U
CONSORZIO BONIFICA 3 MEDIO VALDARNO
COPIA CONFORME ALL'ORIGINALE DIGITALE
Protocollo N.0012093/2024 del 23/09/2024
Firmatario: [firma]

Oggetto: Vostra richiesta di pareri e di contributi istruttori relativamente alla Conferenza dei servizi per l'approvazione del progetto di fattibilità tecnicoeconomica con contestuale variante ai sensi dell'art. 38 del D.Lgs. 36/2023 relativamente all'intervento denominato "PNRR M2C4I2.2 - Realizzazione del collettore di scarico delle acque meteoriche scolanti provenienti dall'abitato di Campi Bisenzio – CUP C81B22001210005". Proponente: Comune di Campi Bisenzio – [ID 2299].
Trasmissione parere di competenza (TIT. 16_8_758)

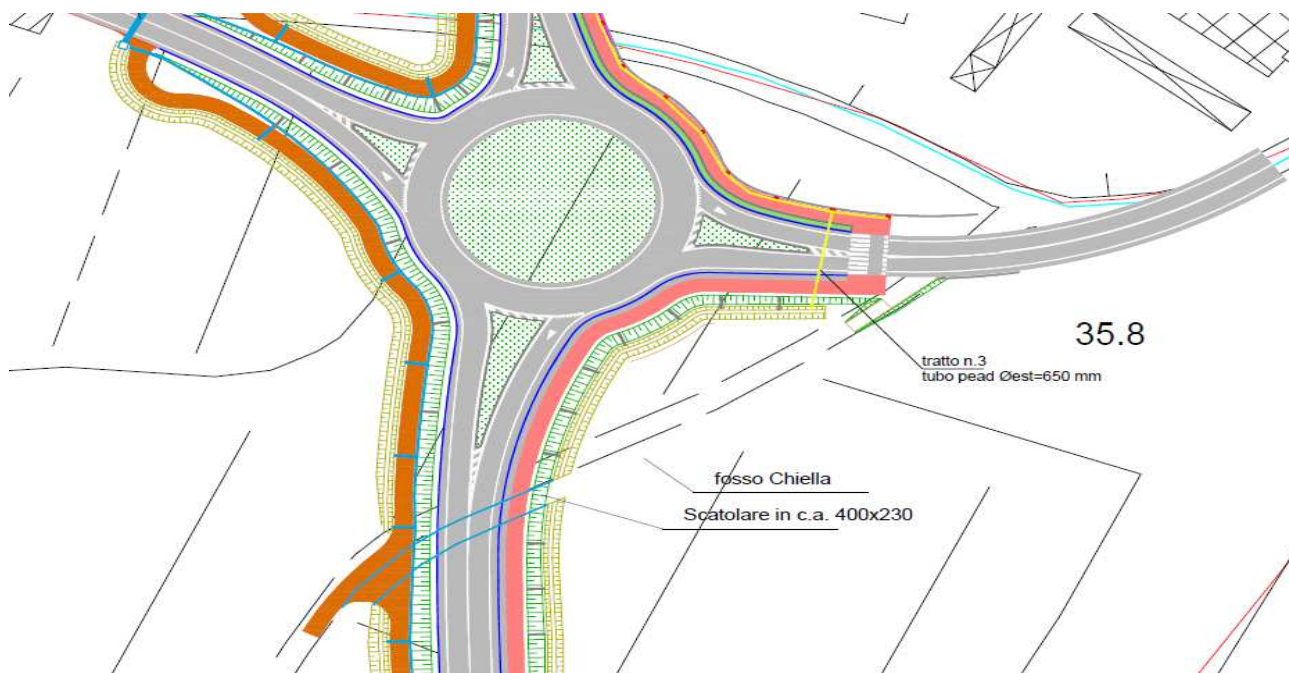
Pur non entrando in merito alla parte prettamente idraulica dell'intervento, ci si pone la domanda se la *"prevista risagomatura delle sezioni trasversali del Chiella nella parte a valle dell'attraversamento con una sezione larga al fondo 7,5 m. con sponde inclinate 1:1,5"* tenga conto della salvaguardia della continuità carrabile, che deve essere garantita lungo tutto il corso d'acqua per il transito dei mezzi consortili impiegati nella manutenzione del reticolo idraulico.

Il genio Civile Valdarno Centrale, valuterà l'opportunità di realizzare la risagomatura di un breve tratto di fosso, di come la parte risagomata si riallacci alla parte non oggetto di intervento, in

maniera che non si verifichino criticità, nonché della effettiva congruenza dell'inclinazione delle sponde del citato corso d'acqua.
